DN 11-05.87 ST/06.03

Planfeststellungsverfahren für den Neubau der Umgehungsstraße Gey (B 399n) - 3. Deckblatt

Im Folgenden nehmen die anerkannten Naturschutzverbände zum 3. Deckblatt im Planfeststellungsverfahren für den Neubau der Umgehungsstraße Gey (B 399n) wie folgt Stellung:

Nachweise des Springfrosches süd-östl. Gey

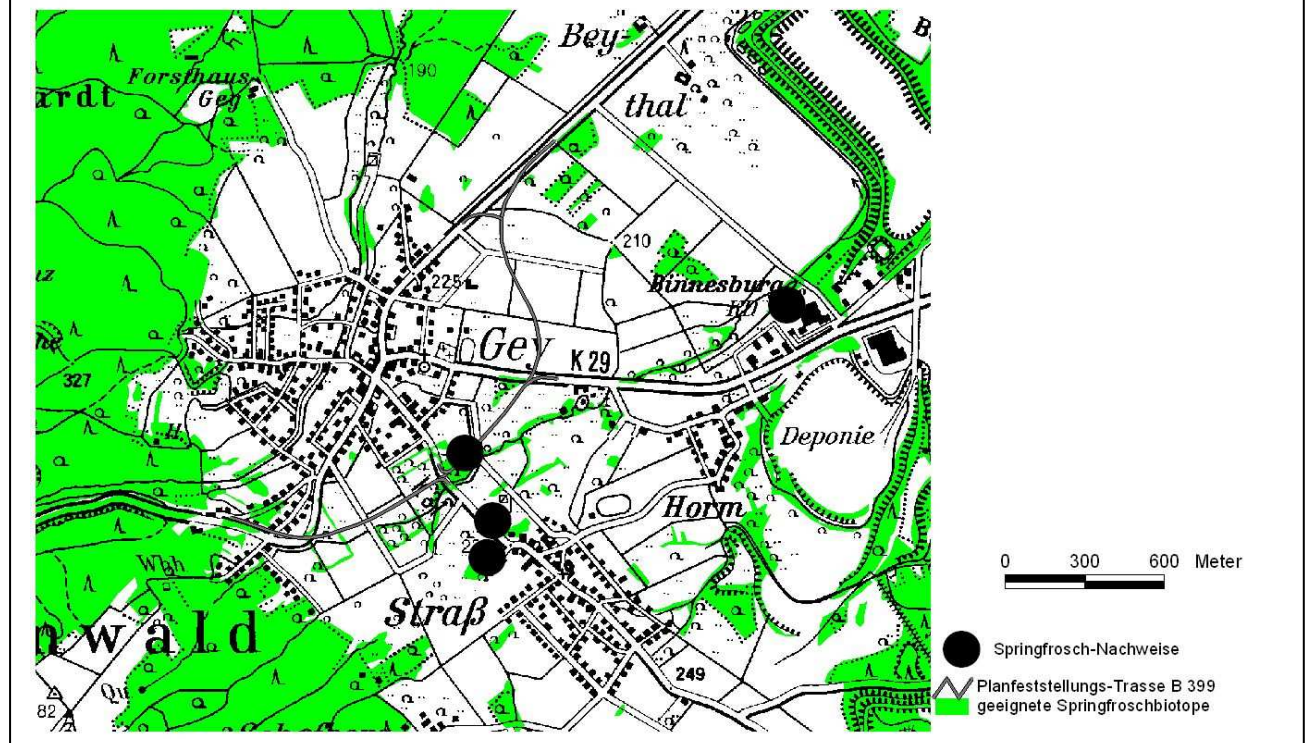
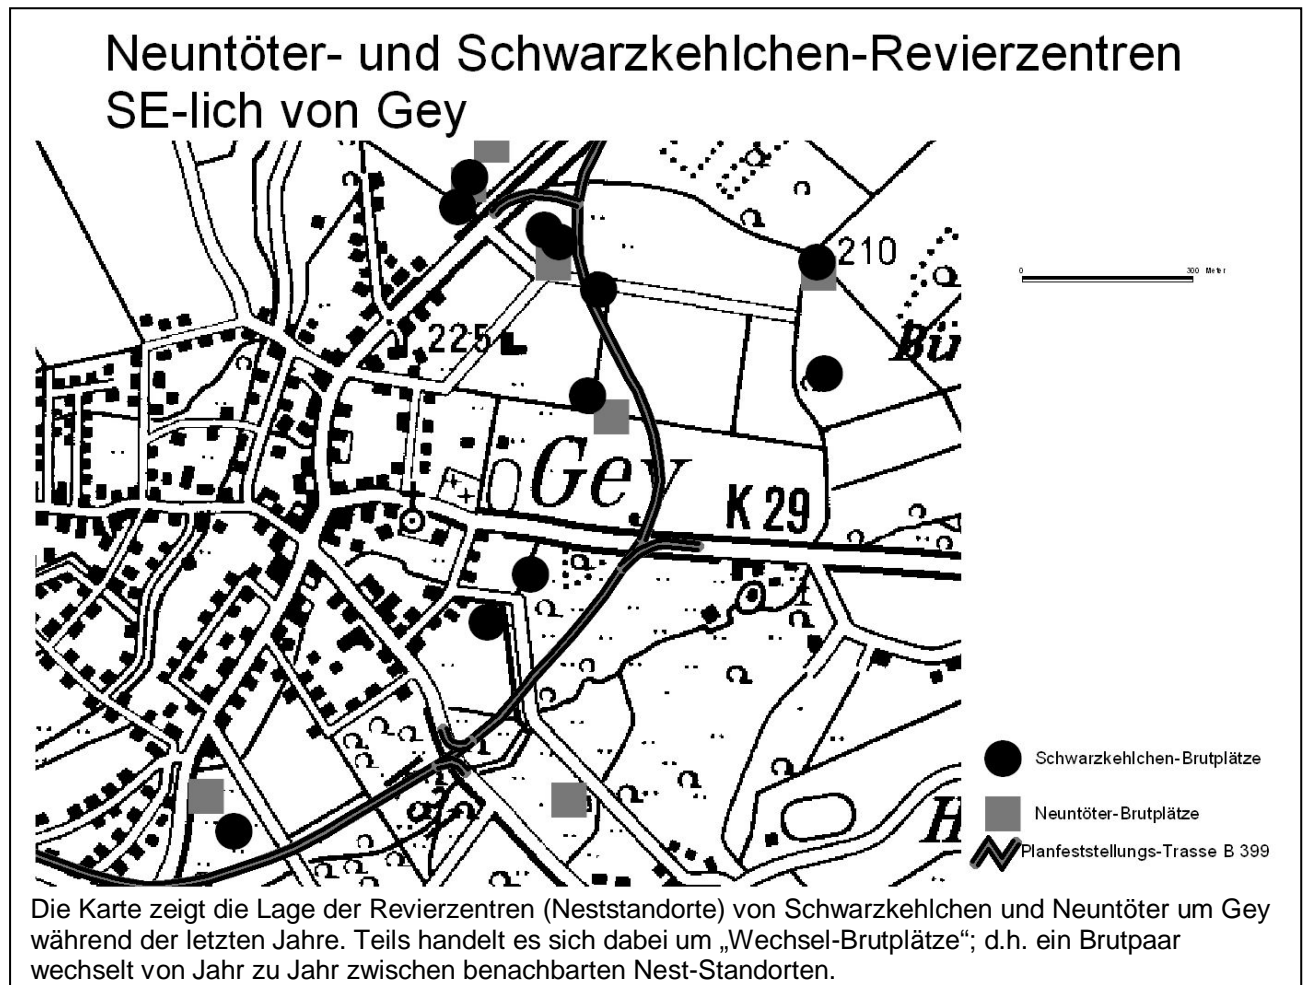
Der Springfrosch bewohnt Laubwälder, Hecken Waldwiesen und Fechtgrünländer, die durch den Bau der OU Gey auch zerschnitten werden.

Als Ruhestätte der Alttiere sind insbesondere Gehölzbestände (wie der Sumpfwald im Kreuzungsbereich der B 399 mit der K 31, Nachweis hier auch in 2003) anzusehen. Fortpflanzungsstätten dieser Art liegen im Planungsbereich nachweislich (AK Amphibien u. Reptilien im Kreis Düren) an der Binnesburg und dem Gewässer bei Hof Gronau. Dabei kommt es auch zu Wanderungen aus den östlich der K 31 gelegenen Bereichen (Nachweise wandernder Alttiere in Fangzäunen entlang der K 31) in Richtung Hof Gronau. Durch den Bau der OU Gey würde also nicht nur eine Ruhestätte des Springfrosches zerstört.

Denn die B 399n würde als Lebensraum geeignete Gehölzbestände nordwestlich der Trasse von dem Laichbiotop Hof Gronau abschneiden und damit eine Fortpflanzungsstätte entwerten (siehe Forderung nach einem effektiven und ausreichenden Amphibienschutz auch unter V. dieser Stellungnahme). Aufgrund der Wanderentfernungen dieser Art ist davon auszugehen, dass die Laichpopulation im Gewässer bei Hof Gronau ihre Sommerlebensräume in den Wald und Heckenbiotopen im Bereich zwischen der K 29, der Ortslage Gey und der Ortslage Straß hat, während die westlich davon gelegenen Waldflächen sehr wahrscheinlich von einer anderen Laichpopulation besiedelt werden (Wanderentfernung ~ 700 m). Durch den Bau der OU Gey würde demnach der Lebensraum einer Teilpopulation dieser Art empfindlich beschnitten und zudem zerteilt, wobei es zur Abtrennung etwa eines Viertels der Sommerhabitate vom Laichhabitat käme. Frösche sind auf einen bestimmten Laichhabitat geprägt, der lebenslang beibehalten wird, so dass ein Wechsel der Laichplätze nicht möglich ist. Ohnehin stehen im Bereich westlich der OUG keine anderen Laichhabitate für diese abgetrennte Teilpopulation zur Verfügung. Dadurch wird diese Teilpopulation schwer geschädigt und vermutlich aussterben.

Jedenfalls im Fall des Springfrosches ist aus Sicht der Naturschutzverbände eine Beeinträchtigung der Wanderwege bzw. eine Zerstörung der Ruhestätten durch den Bau der OU Gey in der geplanten Lage (Zerschneidung des Feuchtwaldes) nicht zulässig, da sonst der ohnehin schon ungünstige Erhaltungszustand der Art weiter verschlechtert und u.U. das Aussterben der Teil-Population befürchtet werden müsste.
